SERVICE INFO – INA 0119

Modifisert spennrulle og venderulle

Produsent:	Nissan, Renault
Modeller:	
Nissan:	X-Trail
Renault:	Koleos
Motor:	M9R
Artikkel nr.	532 0534 10 (venderulle) 534 0281 10 (spennrulle)
OE nr.:	82 00 725 951 (venderulle i plast) 11 75 075 68R (spennrulle i plast) 82 01 003 525 (venderulle i metall) 11 75 009 69R (spennrulle i metall)

Figur 1: Spennrulle og venderulle i metall

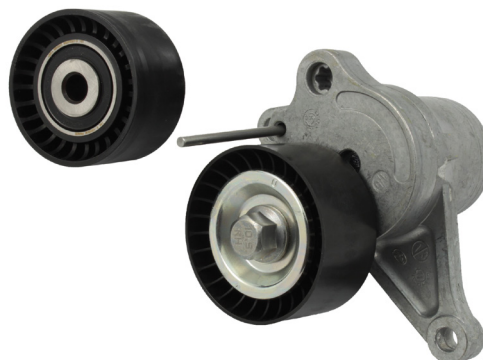
I aggregatdriften til modellene som er spesifisert ovenfor, monterer Nissan og Renault to ulike versjoner av spenn- og venderullen. Kjøretøyene kan være utstyrt med enten en versjon i metall (bilde 1) eller en versjon i plast (bilde 2).

Schaeffler Automotive Aftermarket tilbyr en spenn- og venderulle i plast til disse modellene (bilde 2). Denne rullen oppfyller alle tekniske krav fullt ut, og kan brukes uten noen begrensninger.

Spenn- og venderullen i metall kan skiftes ut med en i plast, uten noen begrensninger.
